OBJET	CR_ECHANGE AVEC LA DREAL		
RÉDACTEUR	Patricia THAMON	DATE	06/02/2024
PARTICIPANTS	Présents : Bertrand PERRIN (Directeur d'agence), Patricia THAMON (Directeur de projets Industrie), François MOUSSOH (Ingénieur d'étude), Gilles ORILLARD (Directeur du site), Pierre LAPOIRIE (Responsable maintenance), Laurence VALENTIN (Responsable Santé Sécurité Environnement), Vincent DE NARDO (Inspecteur DREAL Grand EST)		
LIEUX	667 Rue de la Gare, 88430 Corcieux

L'objectif de cette réunion était de présenter à l'inspecteur de la DREAL une vision complète du projet et de solliciter son avis sur les aspects réglementaires, ainsi que de définir les points d'attention nécessaires pour bien préparer le dépôt du dossier auprès de la DREAL.

Corcieux - réseau vapeur et fluides - Coupe tranchée

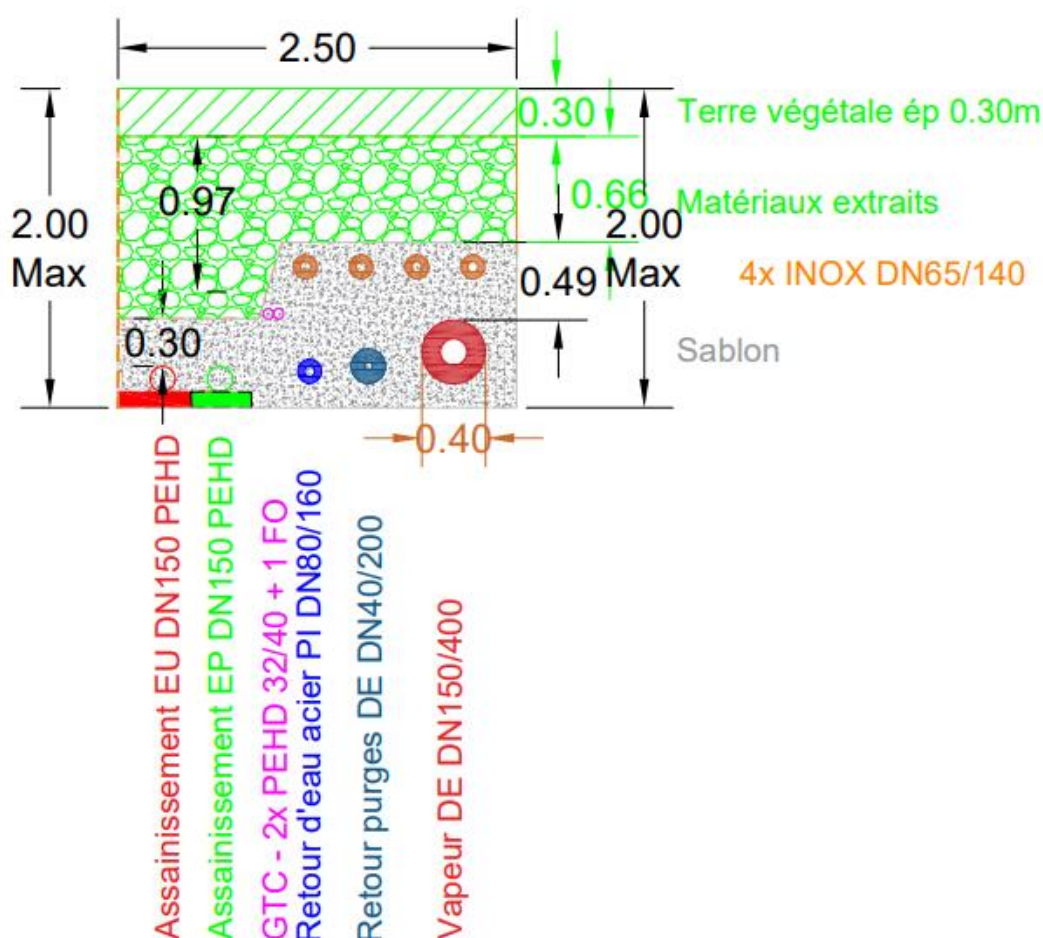
- La DREAL et IDEX se renseignent sur la gestion des cendres, notamment en étudiant la possibilité de céder la totalité des cendres à LACTALIS directement.
- Il est nécessaire de valider rapidement, via le plan, la servitude et la réserve pour le réseau enterré, et de vérifier s'il est nécessaire de consulter le notaire si la réserve s'avère insuffisante.

Suite à la réunion et l'interrogation sur la servitude de passage sur le terrain ORIEL, ci-joint la coupe mise à jours, avec largeur de tranchée 2.50m. La coupe est la plus pessimiste du chantier, avec l'intégralité des réseaux.

Il semble nécessaire de passer chez le notaire pour une augmentation de largeur:
